## **VILLE DE HAGUENAU**

### **Note de présentation de la modification n°2**

### **Rapport de présentation du PLU**

Extrait orthophotoplan du secteur modifié (Source : IGN Bd Ortho 2011 - ADEUS 2015)

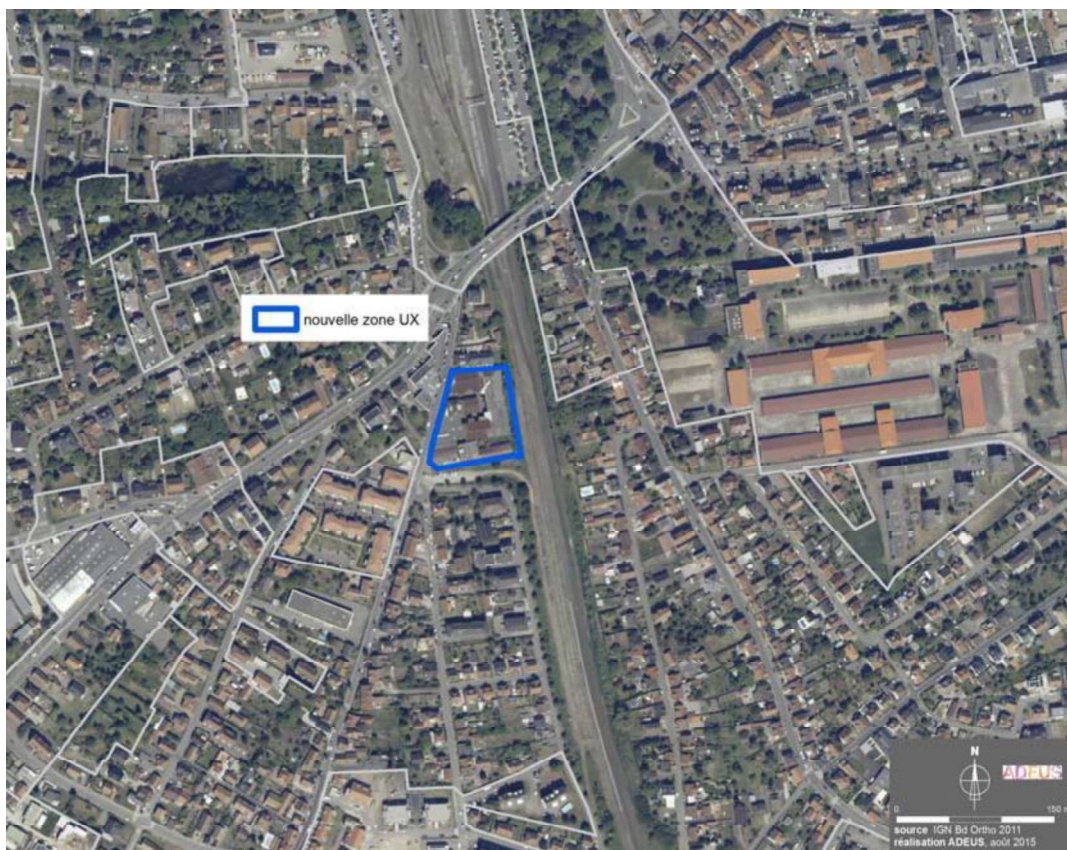
L'objet de ce point de modification est d'adapter le zonage aux usages qui corres-pendent le mieux à la réalité, en basculant ce secteur dans une zone plus à même de répondre à des enjeux de développement d'activités économiques, tout en continuant à trouver sa place au coeur du tissu urbain constitué. Cela répond de manière cohérente aux orientations du PADD qui vise à la mixité des fonctions ur-baines, à limiter l'étalement urbain (ne contraignant pas à une délocalisation en zone d'activité périphérique) et à une animation commerciale de proximité.

En procédant à cet ajustement au plan de zonage, il ne s'agit pas de créer un secteur à dominante d'activités économiques ex nihilo, mais d'accompagner et de rendre possible la transformation et l'évolution de l'usage qui est déjà en place, en y asso-ciant les outils règlementaires les plus adaptés. En cela, un classement en zone UX s'avère davantage concorder avec la poursuite de l'activité artisanale et commer-ciale existante

Il est donc proposé dans ce point de modification d'ajuster le zonage en reclassant ce secteur spécifique en zone UX.

Vue d'ensemble depuis la voie publique de l'immeuble situé 4 Place Schuman. (Source : Google – 2014)

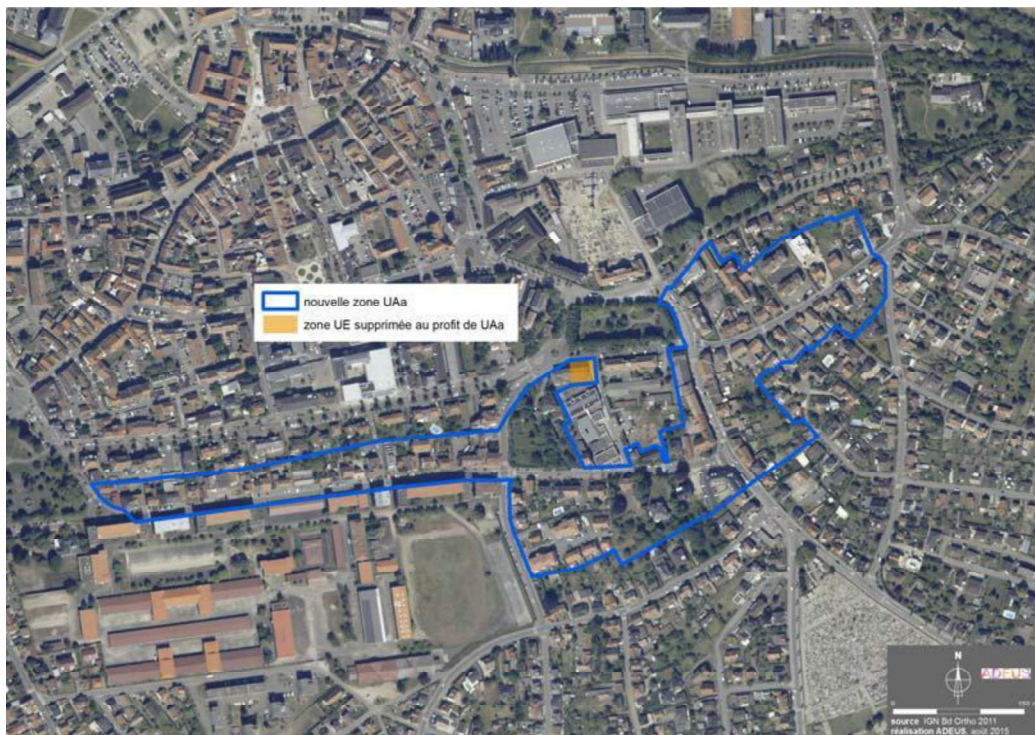
L'objet de ce point de modification vise donc à rendre plus cohérent le classement entre le zonage, le lieu, les usages et les règles d'urbanisme qui y sont associées.

Il est donc proposé d'intégrer ce bâtiment isolé situé 4 rue Schuman et son terrain d'assiette à la zone mixte générique UAa voisine. Il est à noter que le changement de zonage ne crée ainsi pas de pastille dans la zone UE, mais saisit l'opportunité que la zone UAa, plus proche en termes d'objectifs et de formes urbaines, soit jointive, pour procéder à cet ajustement.

*Schéma de principe illustrant la nouvelle OAP " Secteur de la Route de Bischwiller "*

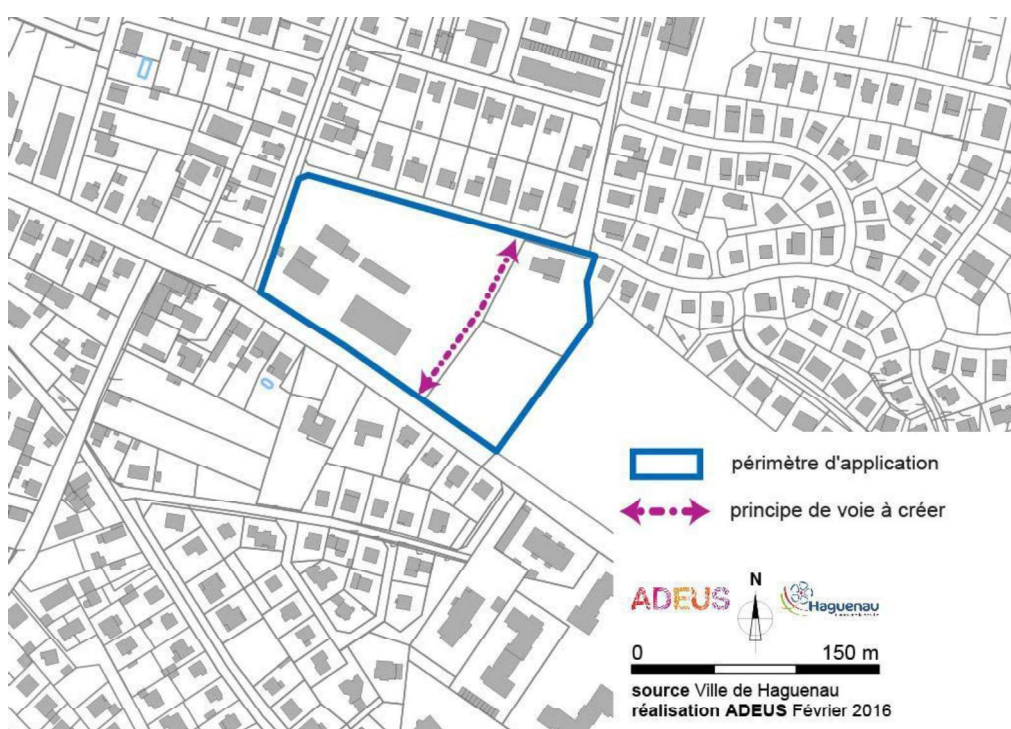
La démarche de création d'une OAP nouvelle en lieu et place de l'ER vise d'ailleurs à faire perdurer ce principe. Il s'agit simplement, dans le but de faciliter l'urbanisme de projet sur ce secteur de dent creuse en pleine mutation, de permettre une plus grande souplesse au projet à venir. C'est ainsi en vertu du rapport de compatibilité que la collectivité a souhaité se doter d'un outil de type OAP, en lieu et place d'un autre outil qu'était l'emplacement réservé. Ce dernier avait en effet le désavantage de figer un tracé figurant au plan de façon stricte, ne permettant aucune marge de manœuvre.

Or le contexte urbain et l'objectif poursuivi de créer une liaison entre quartiers déjà urbanisés en traversant un îlot quasi vide de toute urbanisation ou de toute voirie préexistante, pousse aujourd'hui la collectivité à vouloir se doter de l'outil le plus adéquat possible en matière de projet urbain.

Le choix de passer d'un outil à l'autre dans le PLU vise ainsi à laisser une meilleure marge de manœuvre lors de la définition ultérieure du projet, en coordination entre le porteur et la Ville de Haguenau, dans le cadre d'une démarche de co-construction.

En définitive, le lien de compatibilité engendré par l'OAP permet de sortir de la rigidité qu'imposait l'ER A31 et qui justifie donc sa suppression, tout en conservant
